**REGIONE
PUGLIA**

OGGETTO: HEPV13 srl – Istanza di PAUR per la realizzazione di impianto agrovoltaiico di potenza nominale pari a circa 7,75 MW denominato “Impianto 126” ricadente nel territorio di Brindisi.

Parere di competenza

Fig. 1. HEPV13 (bianco), Impianti realizzati (giallo) impianto in valutazione presso MASE (magenta) (fonte <https://webapps.sit.puglia.it/freewebapps/ImpiantiFERDGR2122/index.html>)

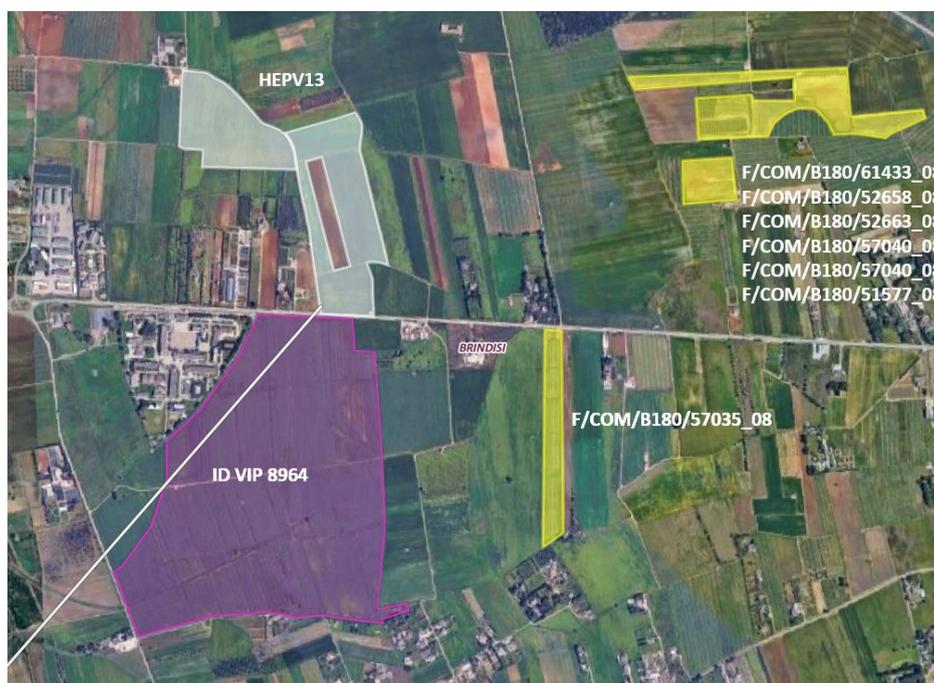
È da evidenziare che sono presenti due impianti fotovoltaici realizzati, cod. F/COM/B180/57035_08 a **530 m** a Sud-Ovest dell'impianto e cod. F/COM/B180/61433_08, F/COM/B180/52658_08, F/COM/B180/52663_08, F/COM/B180/57040_08, F/COM/B180/57040_08, F/COM/B180/51577_08 a **860 m** a Nord-Ovest dell'impianto. Inoltre è in istruttoria presso il MASE, a **8 m** a Sud dell'impianto, un Parco Agrivoltaico (ID VIP 8964) denominato "DEMANIO", di potenza pari a 31,987 MW (proponente RESTINCO ENERGIA S.r.l.), per il quale è stato espresso **giudizio favorevole di compatibilità ambientale** dalla Sezione Autorizzazioni Ambientali della Regione Puglia con D.D. n. 589 del 17.10.2024 (cfr. fig. 1).

Fig. 10. Particolari dei Tracker (da elaborato "KPBOZH5_ElaboratoGrafico_07A_02.pdf.p7m")

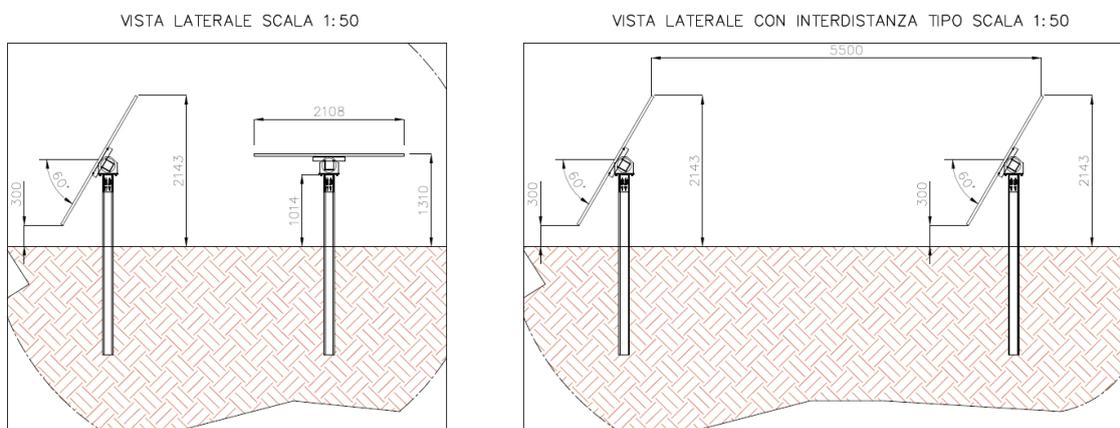
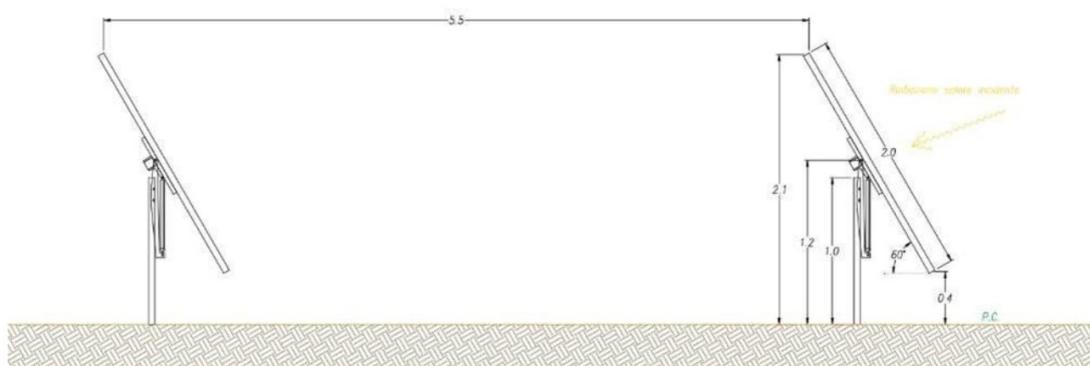
Come si evince dalle figure n. 9, n. 10 e n. 11, l'altezza da terra dei moduli fotovoltaici e l'altezza massima è differente: nell'elaborato *KPBOZH5_ElaboratoGrafico_07A_02.pdf.p7m* (**fig. 10**) risulta essere 300 mm e 2143 mm, nell'elaborato *KPBOZH5_RelazioneDescrittiva.pdf.p7m* (**fig. 11**) risulta essere 0,40 m e 2,1 m, nell'elaborato *KPBOZH5_RelazionePedoAgronomica_Rev1-signed-signed_Marcato.pdf* (**fig. 9**) risulta essere 500 mm e 2343 mm. Considerata la ridotta altezza da terra dei moduli fotovoltaici, si

Fig. 14. Impianti fotovoltaici ed eolici nell'area di indagine – elaborazione GIS Sezione Tutela e Valorizzazione del Paesaggio

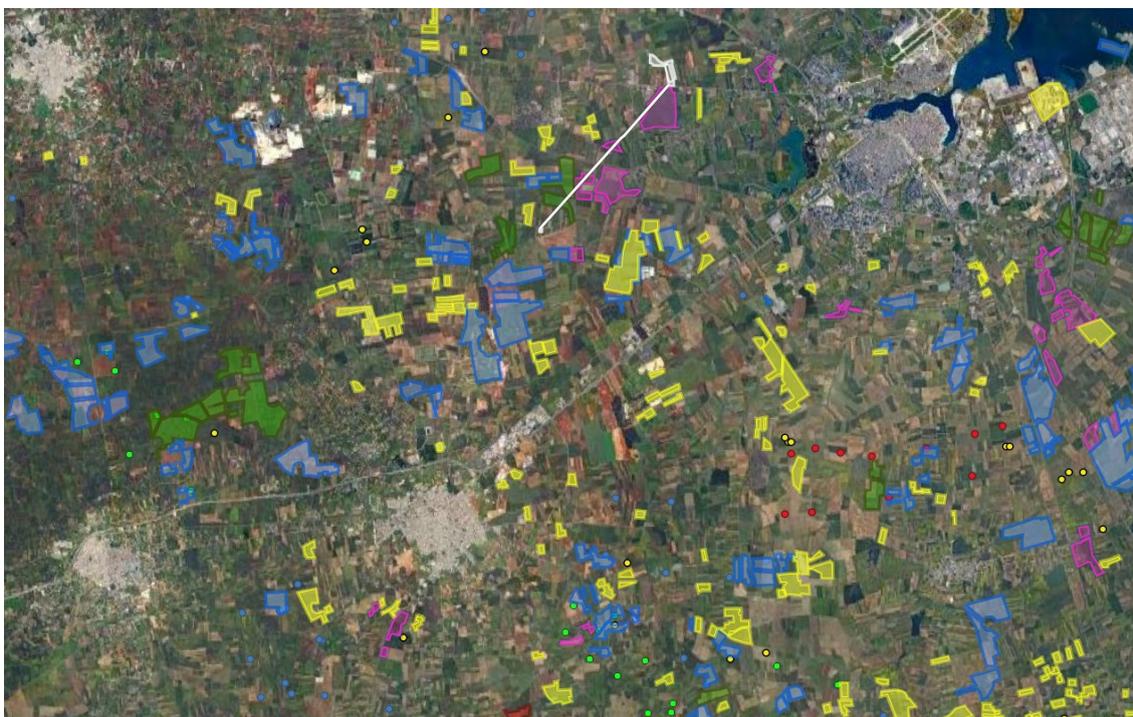
Si evidenzia poi che non si ritiene di poter fornire indicazioni delle modifiche progettuali necessarie ai fini dell'assenso, attesa la natura stessa dell'intervento comportante un effetto di saturazione che minaccia e pregiudica in modo non mitigabile i valori cui rurali e paesaggistici dell'area di interesse, in contrasto oltretutto con quanto auspicato dalle Linee Guida Energie rinnovabili del PPTR. È opportuno evidenziare infine le possibili interferenze che la movimentazione cantieristica e l'attività di esercizio potrebbero avere con le consuete operazioni finalizzate alla coltivazione e alla produzione agricola oltre alle ulteriori ed eventuali ricadute che potrebbero condizionare le azioni volte alla conservazione e manutenzione della qualità del paesaggio agrario caratteristico dell'ambito della Campagna Brindisina.
